改善箇所説明図

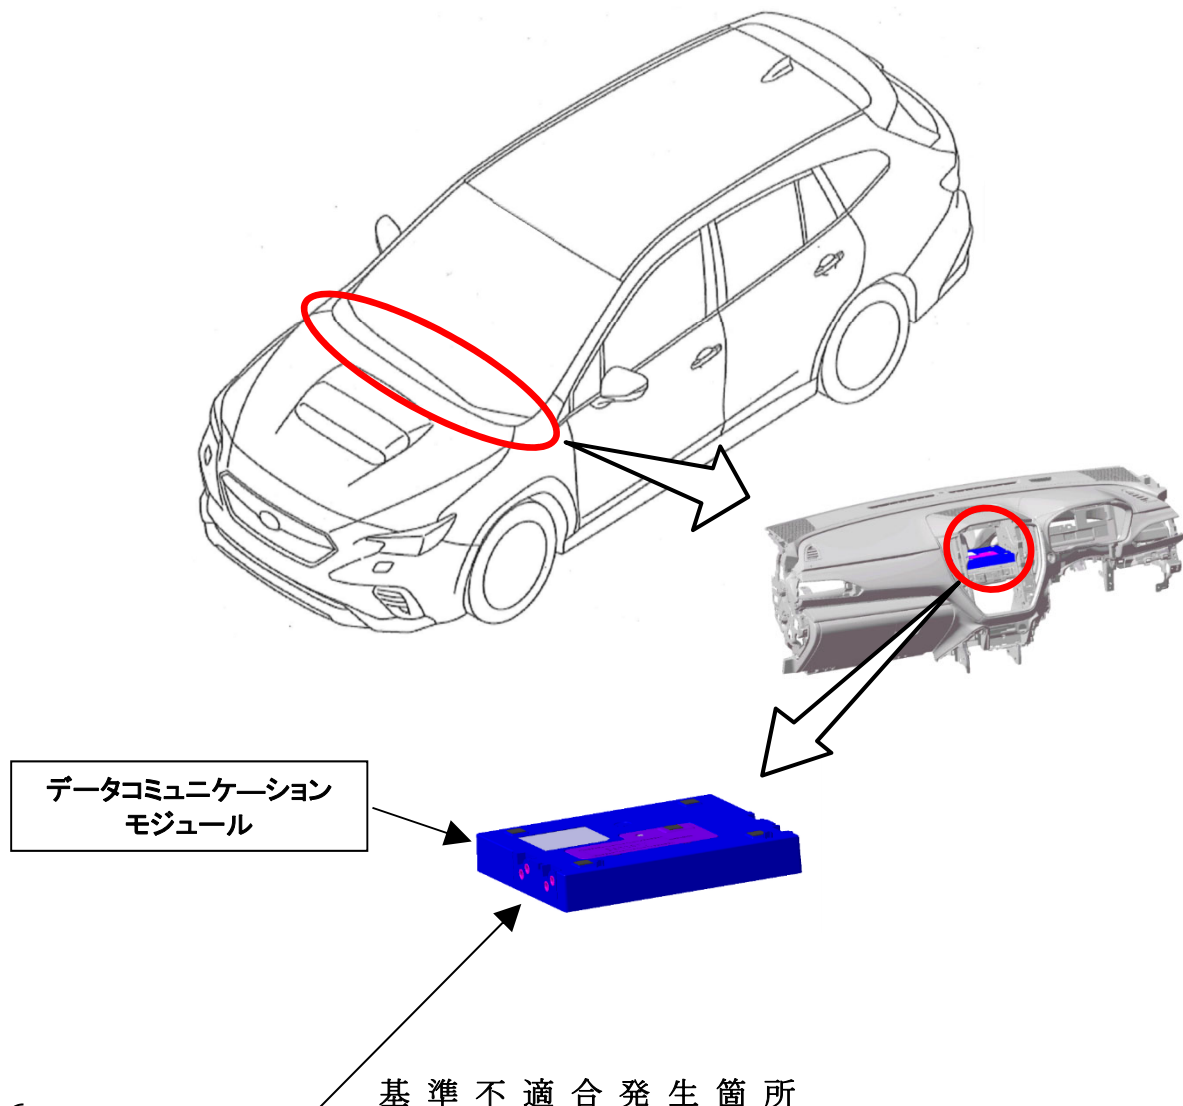
テレマティクスシステムの構成部品であるデータコミュニケーションモジュールにおいて、回線停止作業が不適切であったため、通信機能を停止したものがある。そのため、緊急時に音声通話ができず、保安基準第43条の8（事故自動緊急通報装置の基準）に適合しない。

全車両、データコミュニケーションモジュールを良品へ交換する。

打刻車台番号3桁目『上』に黄色ペイントを塗布する。
